Zarząd Transportu Miejskiego

Odnowa infrastruktury publicznego transportu zbiorowego
- modernizacja trasy Poznańskiego Szybkiego Tramwaju

ZTM.EZ.3310.3.2022

Dotyczy: postępowania o udzielenie zamówienia publicznego prowadzonego w trybie przetargu nieograniczonego na: „Odnowę infrastruktury publicznego transportu zbiorowego – modernizacja Poznańskiego Szybkiego Tramwaju”.

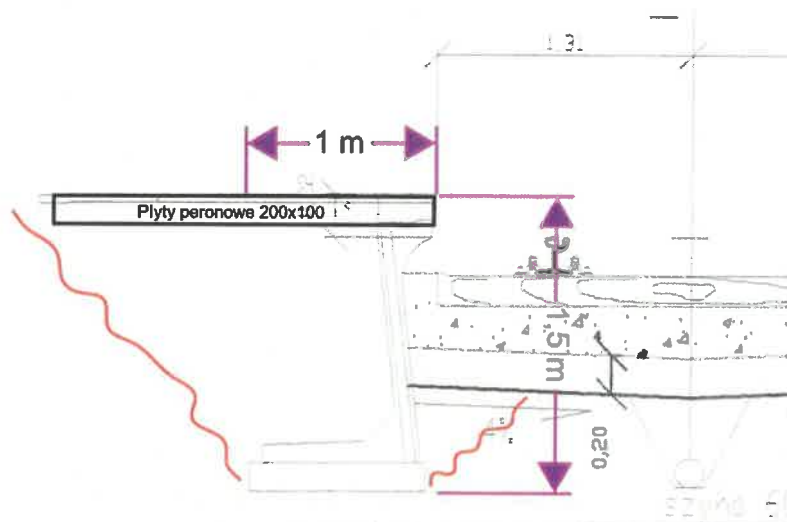
Pytanie 13. Torowisko: Zgodnie z zał. nr 5 do PFU należy „na całej długości trasy dokonać oczyszczenia i udrożnienia istniejącego odwodnienia, dokonać wymiany uszkodzonych płytek chodnikowych wieńczących korytka typu krakowskiego. Wnosimy o oddzielenie informacji:

- czy należy wymienić korytka typu krakowskiego, w jakich ilościach,
Odpowiedź: Ilość uszkodzonych korytek będzie wynikała z oceny stanu technicznego infrastruktury, której dokona Wykonawca. Infrastruktura techniczna musi spełniać warunki użytkowe, zgodne z jej przeznaczeniem (wolnym od wad). Do wyceny należy przyjąć do 10 % korytek. Z zastrzeżeniem, że Wykonawca będzie zobowiązany do wymiany uszkodzonych koryt w wyniku prowadzonych robót.

- w jakiej ilości należy dokonać wymiany uszkodzonych płytek chodnikowych.
Odpowiedź: Ilość uszkodzonych płytek chodnikowych będzie wynikała z oceny stanu technicznego infrastruktury, której dokona Wykonawca. Infrastruktura techniczna musi spełniać warunki użytkowe, zgodne z jej przeznaczeniem (wolnym od wad). Do wyceny należy przyjąć do 20 % płytek chodnikowych. Z zastrzeżeniem, że Wykonawca będzie zobowiązany do wymiany uszkodzonych płytek chodnikowych w wyniku prowadzonych robót.

- jakie prace należy wykonać w ramach oczyszczenia i udrożnienia istniejącego odwodnienia,
Odpowiedź: W ramach prac oczyszczenia i udrożnienia istniejącego odwodnienia należy usunąć zalegające liście, śmieci i inne materiały.

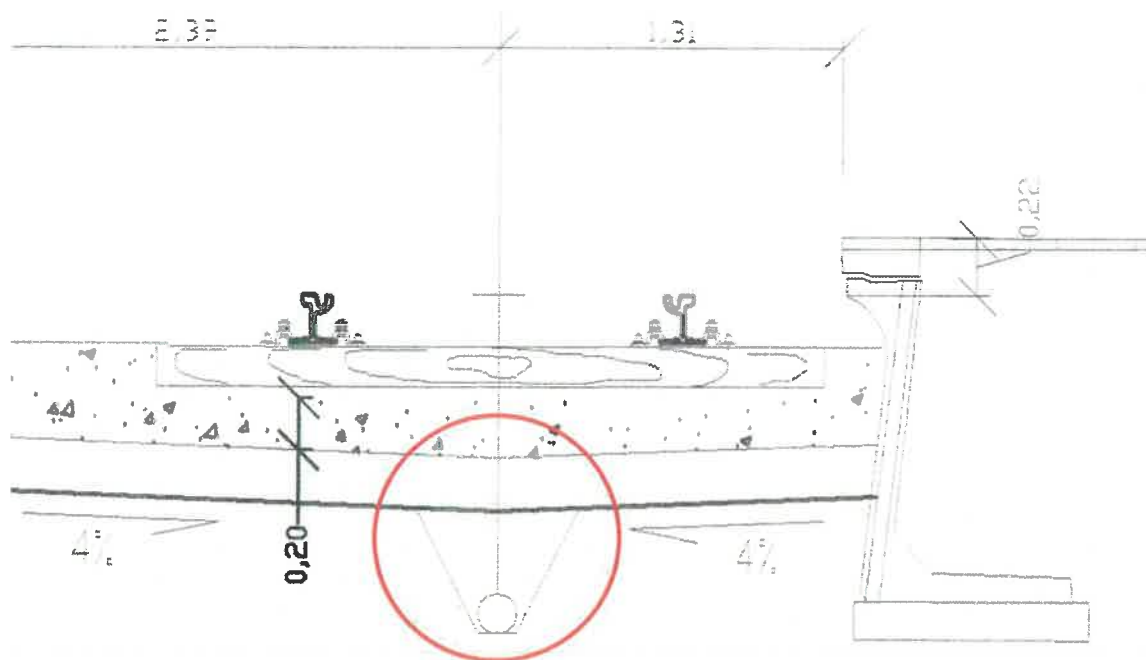
Pytanie 14. Torowisko: Zgodnie z „zał. nr 3 do PFU_Poglądowy zakres prac” należy uwzględnić wymianę krawędzi peronowych (888,00m). Zgodnie z „Załącznik nr 1 do SWZ – PFU” pkt.3 ppkt.b): *Powierzchnia peronów podlegająca remontowi równa się powierzchni płyt peronowych tj. 888,0 m²*; Z poglądowej dokumentacji projektowej wnioskować można o konieczności wymiany nawierzchni peronu wraz z podbudową w wymiarze ponad metr od krawędzi peronu (2,5-2,5m). Analogicznie powiększony zakres prac będzie konieczny do wykonania w poziomie koryta torowiska i niżej:

W związku z powyższym wnosimy o korektę założeń PFU i ilości prac do wykonania na platformach peronowych i w torowisku.

Odpowiedź na Pytanie 14: Zamawiający wskazał w PFU pkt 2.1.1 ppkt 3 lit. b), że powierzchnia peronów podlegająca remontowi równa się powierzchni płyt peronowych tj. 888,0 m². Zapis ten wynika z ułożenia płyt peronowych wzdłużnie, tj. na 100 cm włąb platform przystankowych. Sposób ułożenia płyt peronowych został opisany w PFU pkt 2.1.1 ppkt 3 lit.c). i jest on odmienny od wskazanego na powyższym rysunku.
